工程指示 / 要求簡箋(E.I.)

工程指示編號：EI / 5754 / 23

工程名稱：將軍澳日出康城 11

工程項目：偏林箱 生產 大貨 (鉻化) (雀網版本)

| 制圖 | 胡冬雲 | 2023.1.10 | 圖號 858-PL-BOX01 |

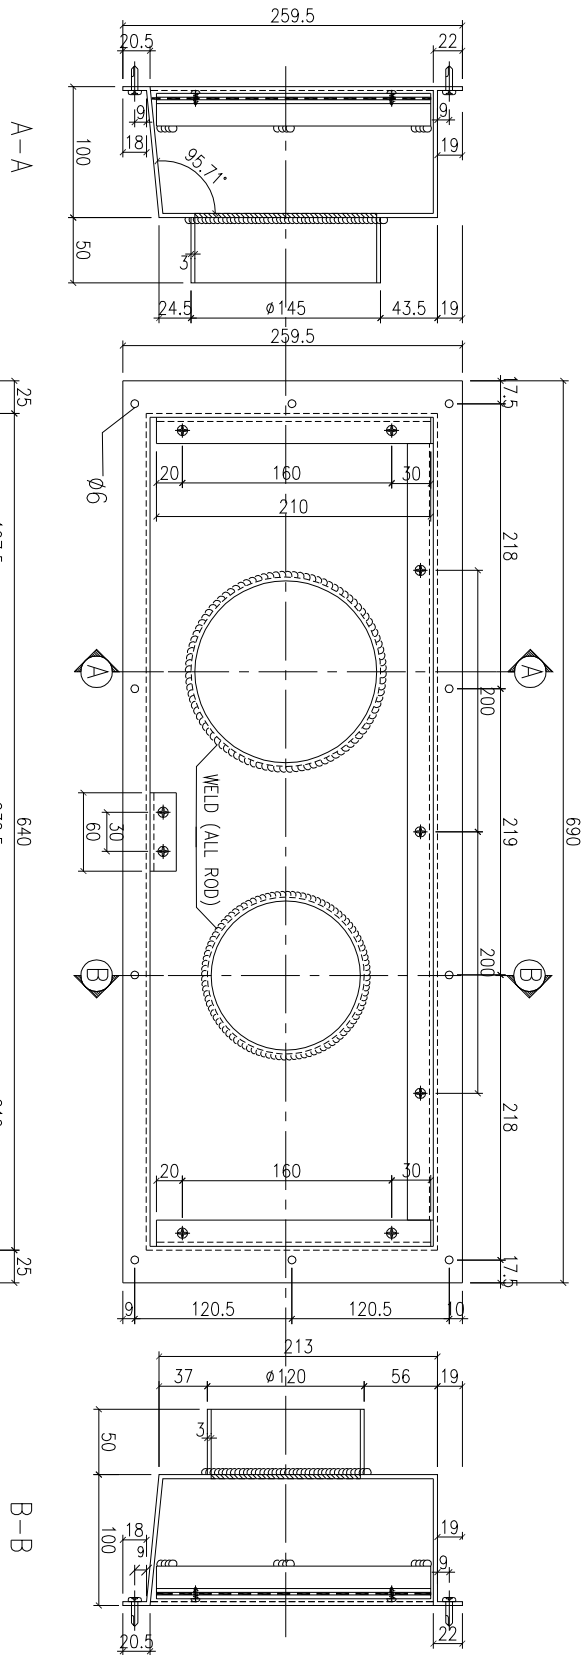
已再加頂鋁角，修雀網

所有偏林箱，需要鉻化。3mm 厚

按 Aecom Spec 要求：

加雀網(線粗 2mm, 網眼 10mm) 316 料
